島根原子力発電所  
敷地周辺陸域の活断層評価  
(コメント回答)

平成26年 5月 1日  
中国電力株式会社

# 審査会合(H26.4.9)及びヒアリング(H26.4.4)の指摘事項

## 【指摘事項①-1】: 下宇部尾東

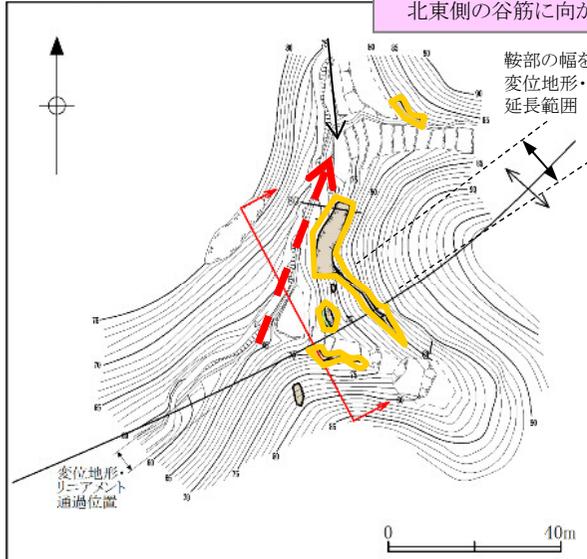
- 下宇部尾北トレンチで確認した断層の性状を踏まえると、下宇部尾東の北東側の谷筋に向かって、断層が伏在している可能性を否定できないことから、幅広いデータ拡充を行うこと

### 下宇部尾東のはぎ取り調査位置

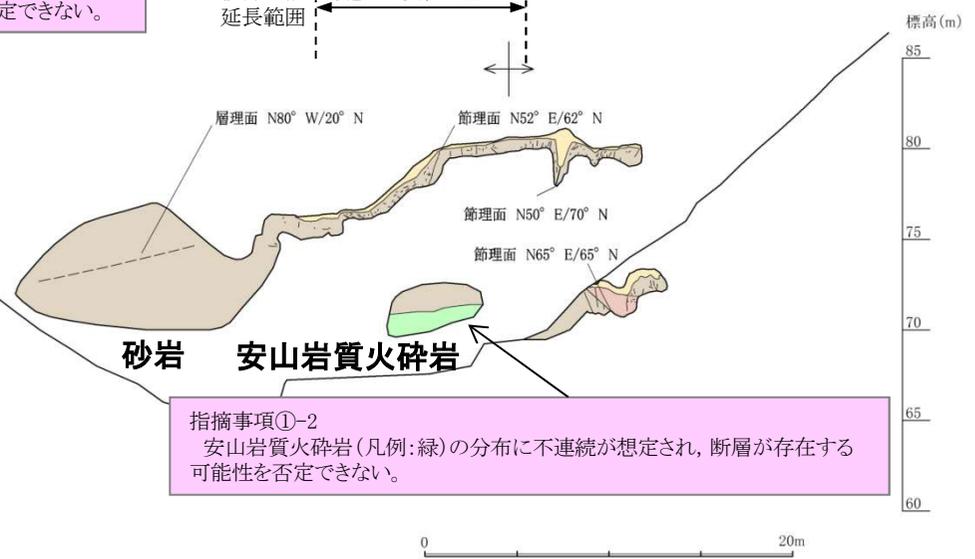
指摘事項①-1  
北東側の谷筋に向かって、断層が伏在している可能性を否定できない。

指摘事項①-2  
安山岩質火砕岩 (凡例: 緑) の分布に不連続が想定され、断層が存在する可能性を否定できない。

# (参考) 下宇部尾東のボーリング調査計画案

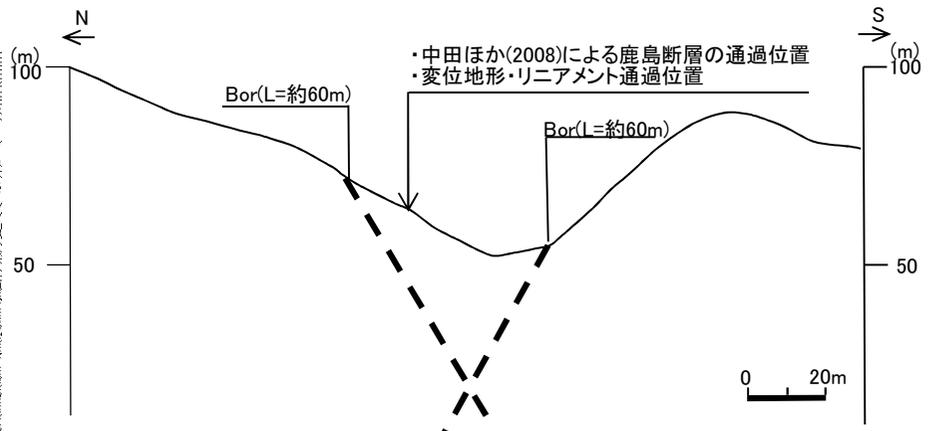
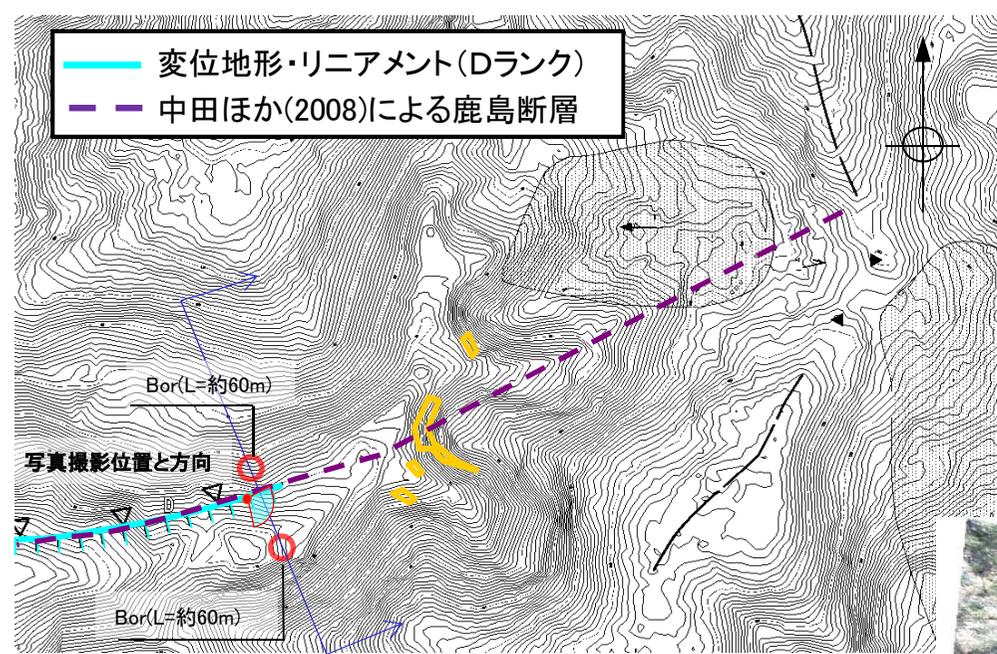
指摘事項①-1への対応

変位地形・リニアメント及び中田ほか(2008)による鹿島断層が通過する谷筋において、複数のボーリング調査により、断層の存否を確認する。

- ・ボーリング調査: 約60m × 2孔(傾斜)

# ヒアリング(H26.4.4)の指摘事項②(森山)

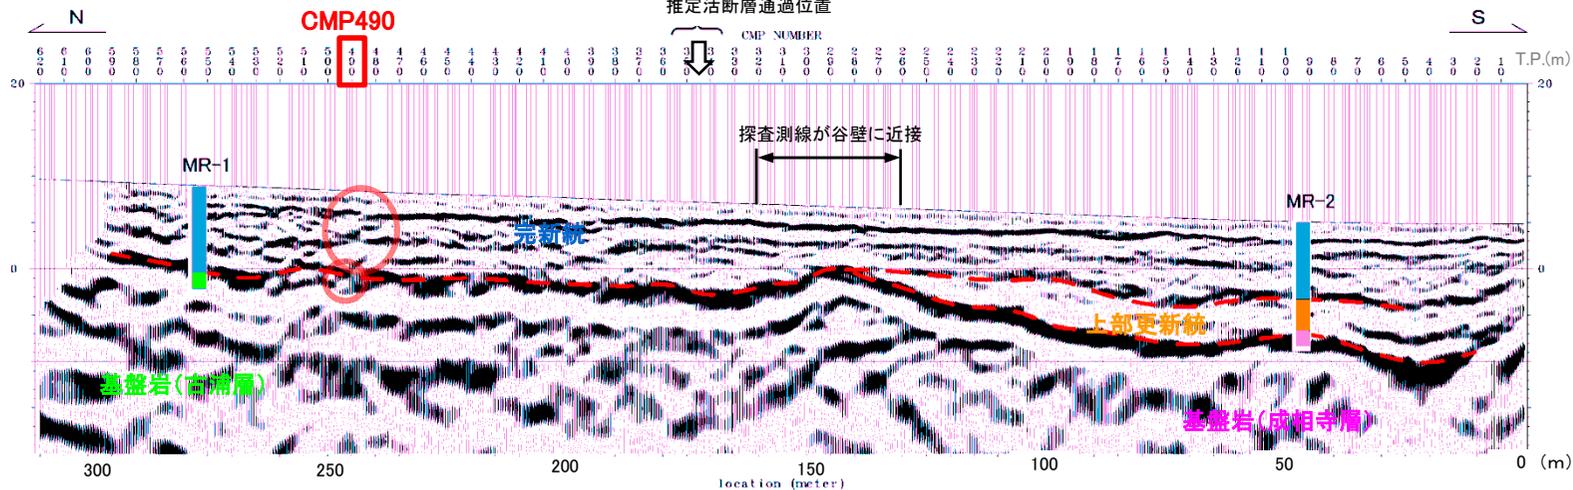
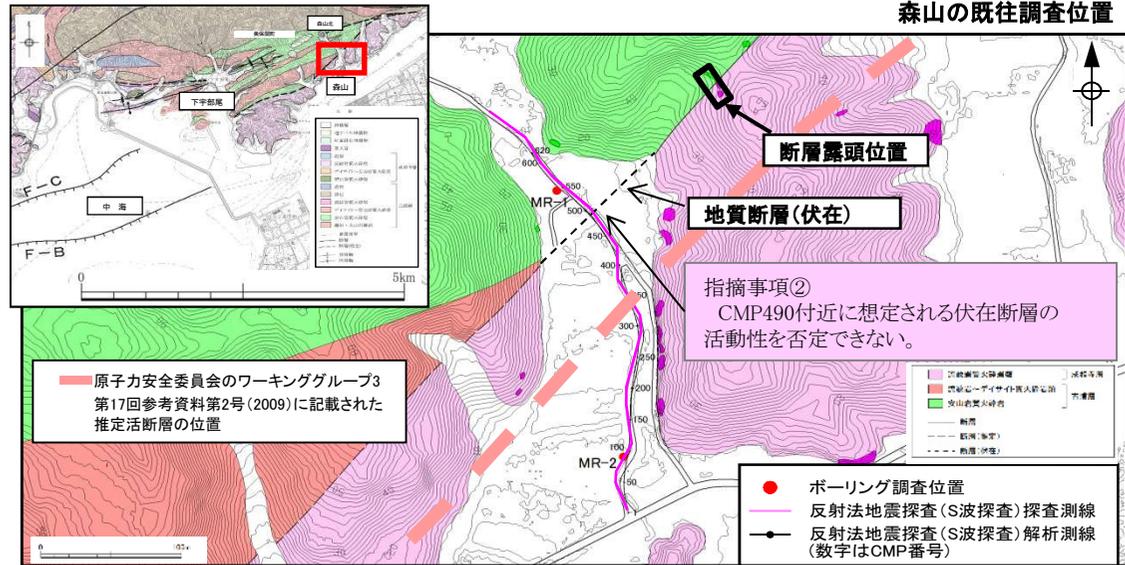
**【指摘事項②】: 森山**  
 ・現時点のデータのみでは、CMP490付近に想定される伏在断層の活動性を否定できないことから、断層の活動性に関するデータ拡充を行うこと

# 指摘事項③(古浦沖), ④(男島付近)への対応: 追加調査計画案

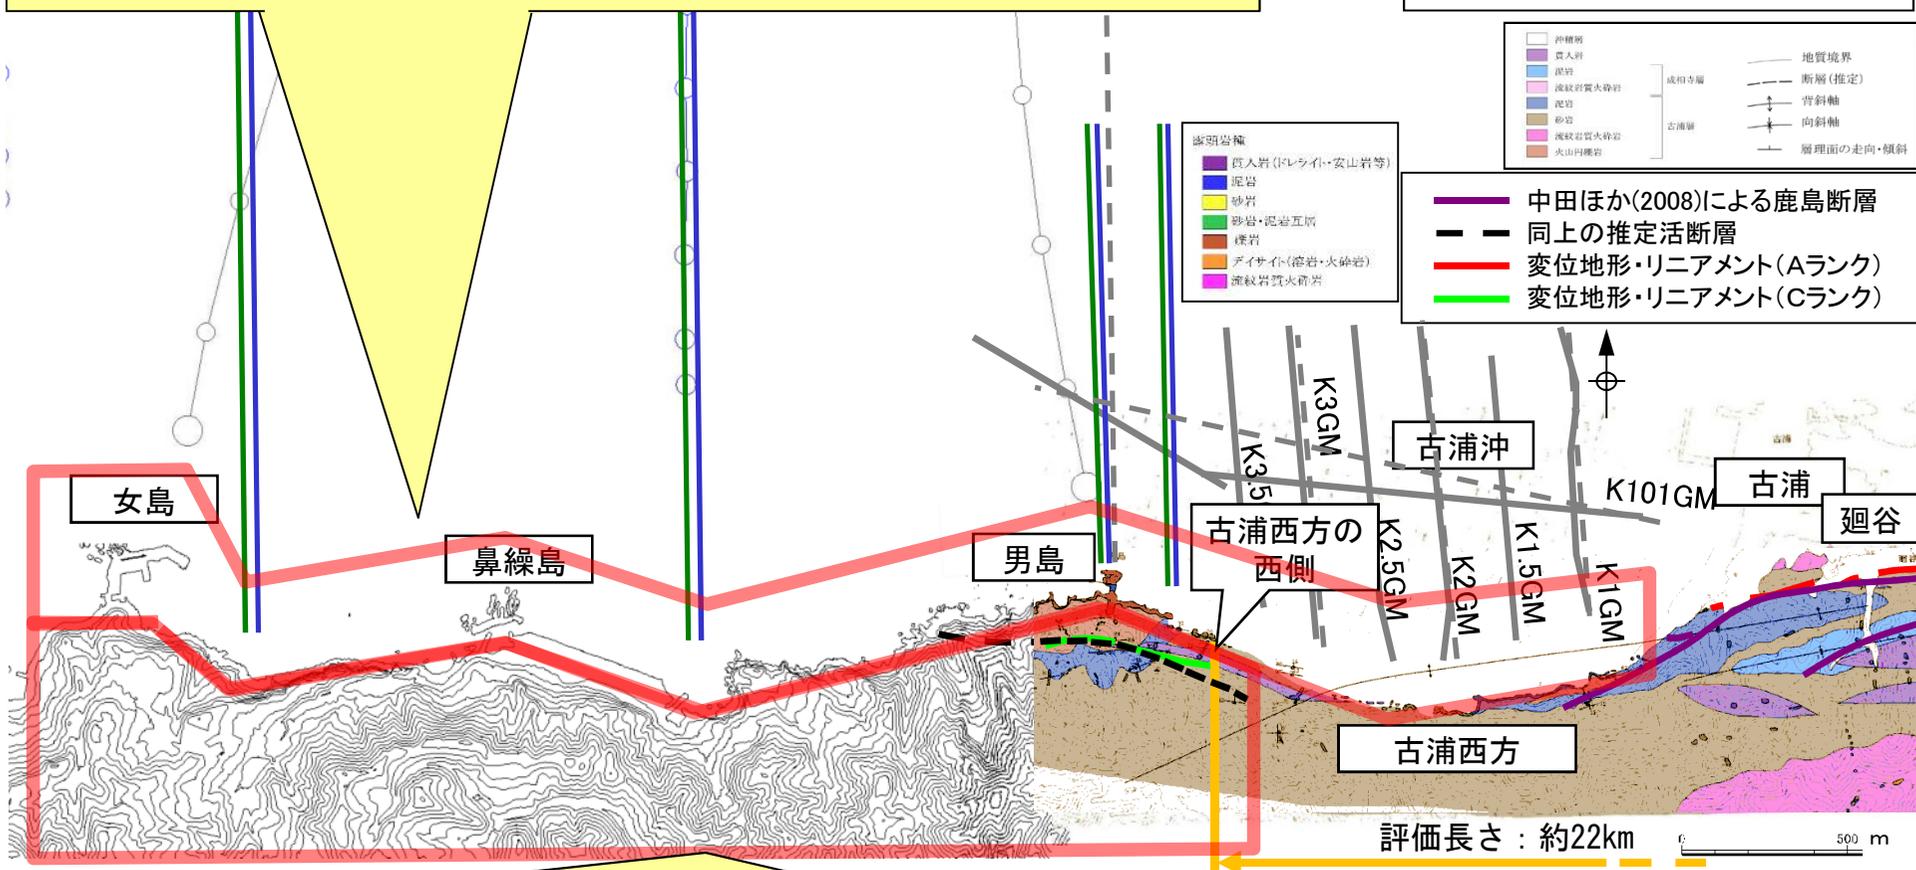
- 古浦沖の海陸境界付近のデータ空白域を断層が通過する可能性を否定できないことから、データ拡充を行うこと

- 推定活断層(中田ほか(2008))の評価に当たっては、男島付近以西の地質・地質構造を踏まえた検討を行うこと

指摘事項③への対応: 古浦沖以西(古浦沖~女島)の海陸境界付近のデータ空白域について、音波探査とともに、地表地質踏査、潜水調査及び海底面調査を組み合わせた詳細な調査により、断層の存否を確認する。

- ・音波探査 : ウォーターガン・マルチチャンネル, ブーマー・マルチチャンネル
- ・地表地質踏査: 引潮時に踏査を実施
- ・潜水調査 : 水中露頭観察
- ・海底面調査 : サイドスキャンソナー

指摘事項④への対応: 男島以西(男島~女島)について、地表地質踏査により地質・地質構造を確認する。

# 審査会合 (H26.4.9) の指摘事項⑤ (古浦沖～大田沖断層)

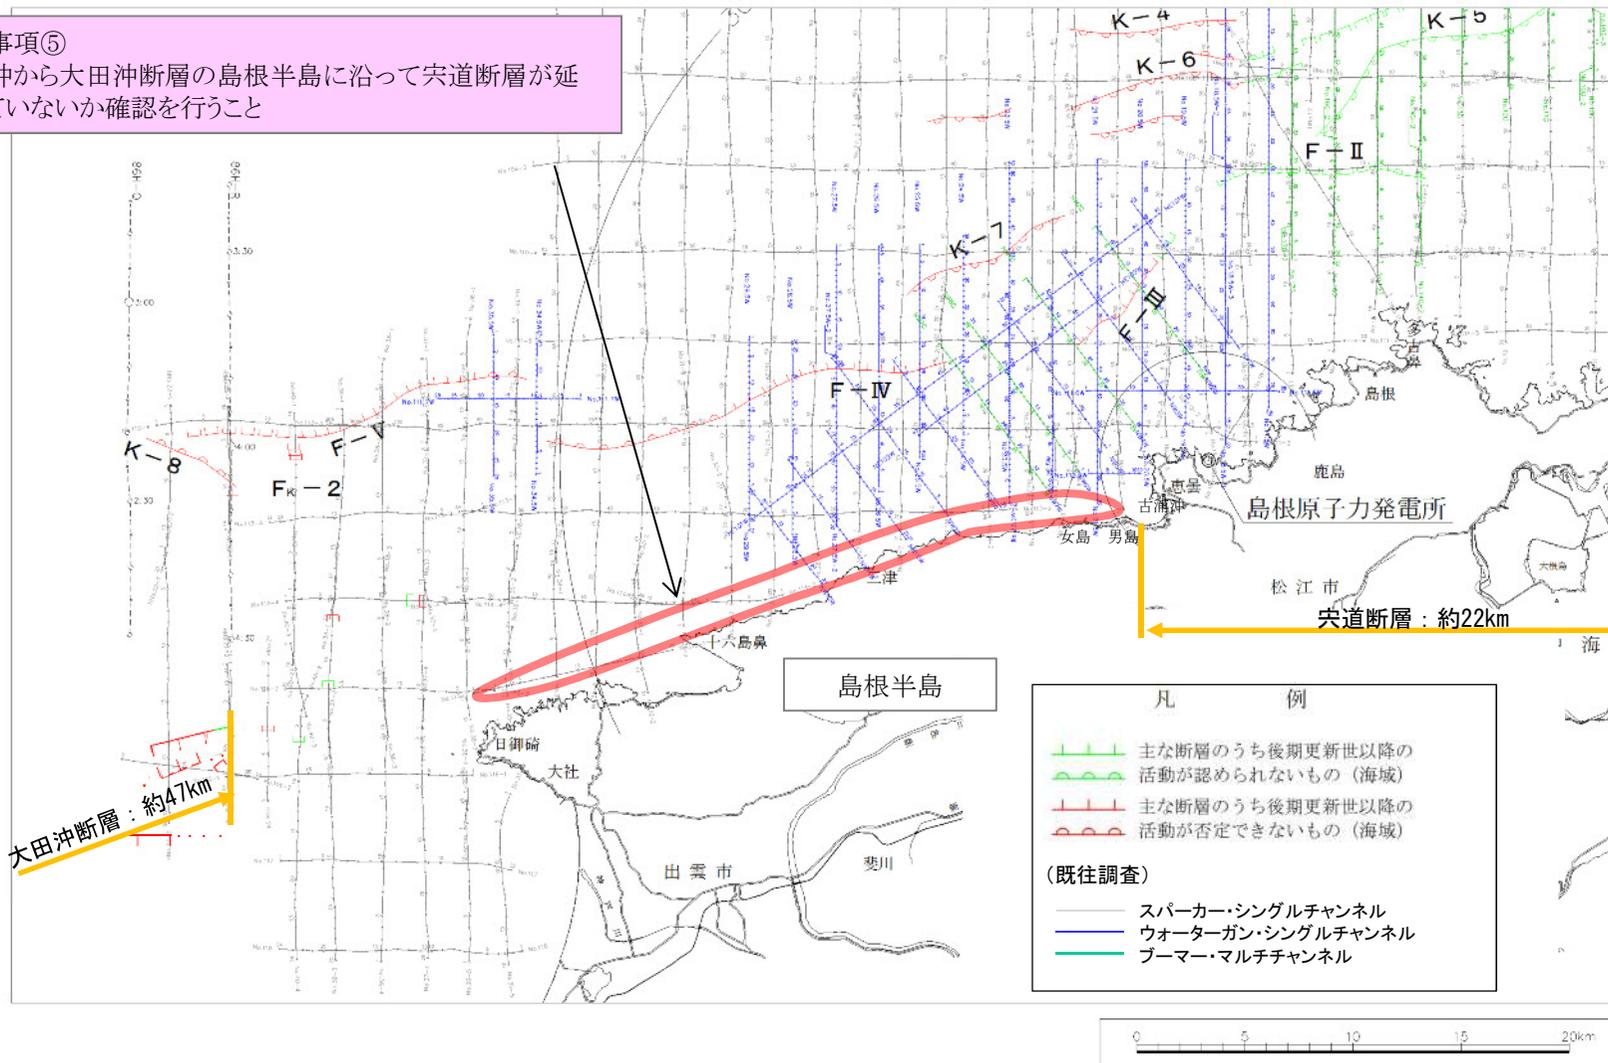
- 古浦沖から大田沖断層まで、島根半島に沿って宍道断層が延伸していないか確認を行うこと
